仙台貨物ターミナル駅移転計画

環境影響評価方法書(再手続版)に対する
指摘事項への対応について

平成 28 年 9 月

日本貨物鉄道株式会社

図 6.23 騒音・振動調査地点等位置図

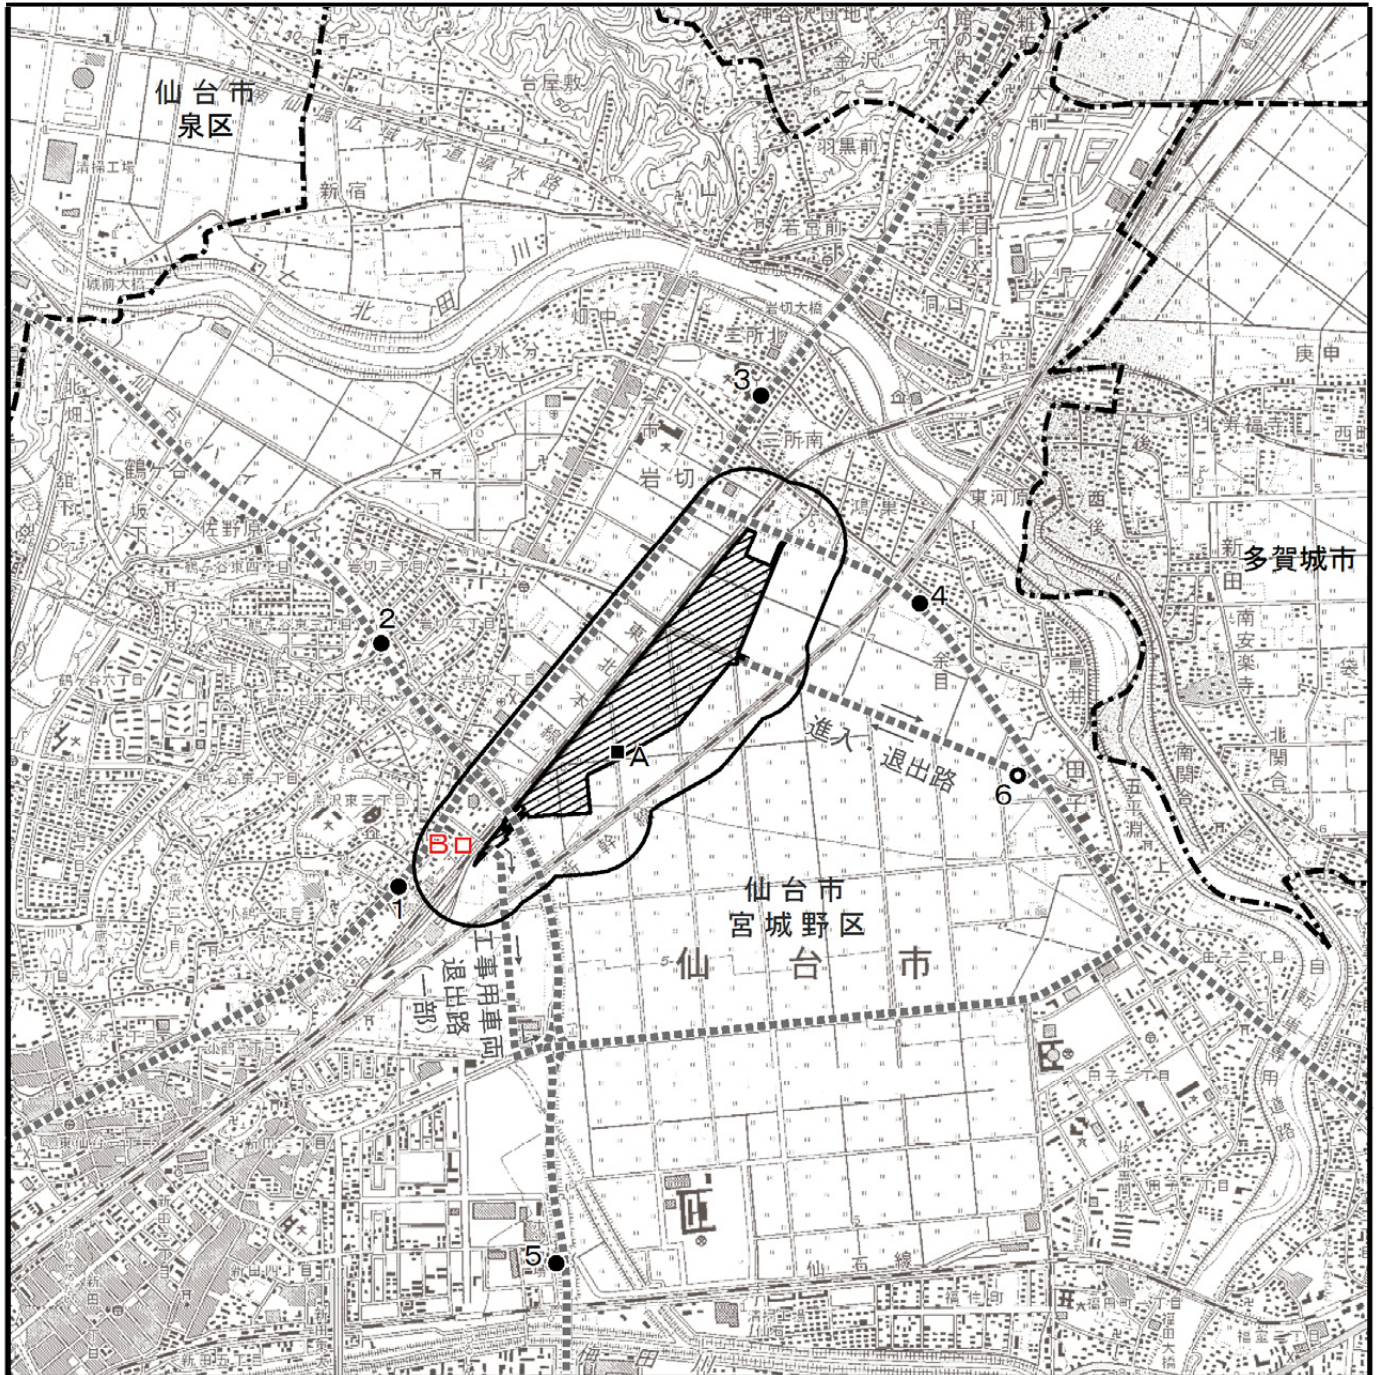
指摘事項	対応方針	備考
1	計画地南西部から南へ工事用車両が通行するようだが、大気環境の調査地点として追加した地点6と同様の配慮をする必要はないか。	ご指摘の車両走行ルートは、一部の工事用車両が退出路として利用するものであり、沿道に保全対象となる住居等の立地もないことから調査地点の追加は行わない方針としております。 地点6は、計画地への進入・退出路であることから工事用車両及び施設関連車両の走行台数が最も多くなる地点であり、復興公営住宅（田子西市営住宅）を保全対象として追加したものです。	
2	騒音について、北西側に住宅がある計画地南西部の予測結果を検証する際、周辺状況が水田と住宅地とでは異なることから、現在水田に設定している環境騒音の調査地点Aでは比較検証できないのではないか。	ご指摘を踏まえ、計画地南西部において、環境騒音の現況調査を実施する方針とします。 測定した結果については、準備書において示します。	7. 参考資料 (P.4)参照
3	環境影響評価には基準値等と比較して評価する要素も勿論あるが、環境コミュニケーションの観点から周辺住民に配慮する必要もあり、その場合、現況の騒音レベルが本事業によりどのように変化するかを示さないと、周辺住民にとって受容できるものかの判断が難しい。 拡大した計画地南西部の周辺に住居があるのであれば、現況の騒音レベルを計測しておくことが望ましい。
